Memorando.SEMAD/SUPRAM SUL - DRRA.nº 18/2022

Assunto: decisão Granha

Empreendimento: Granha Ligas Ltda	DOCUMENTO SEI 45554646
Processo: 5100/2020	Assunto: Arquivamento da Licença

Figura 1 – ADA da Granha Ligas em azul e em amarelo a o cadastro da barragem Água Limpa, IDE-Sisema.

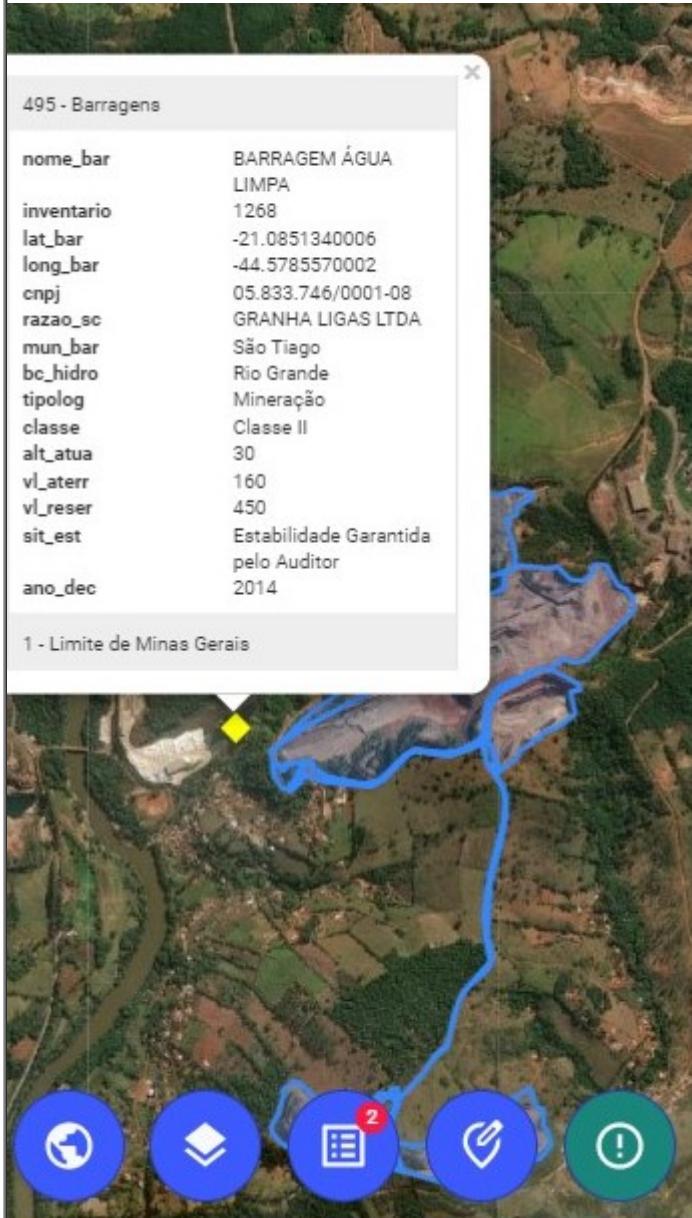
A ADA apresentada pelo empreendimento no licenciamento ambiental não considera a barragem Água Limpa e no EIA/RIMA nada é mencionado sobre a existência dela. Portanto, como a barragem ainda consta cadastrada no BDA, deveria estar no bojo do licenciamento ambiental, justamente para esclarecer as responsabilidades dessa empresa em relação a barragem, para que não se torne um passivo.

A imagem abaixo apresenta a barragem Água Limpa cadastrada no BDA e não considerada na ADA do empreendimento.

O item 6 da IC não foi cumprido, nenhuma ação técnica de descaracterização na barragem foi apresentada e a mesma não foi considerada no EIA/RIMA.
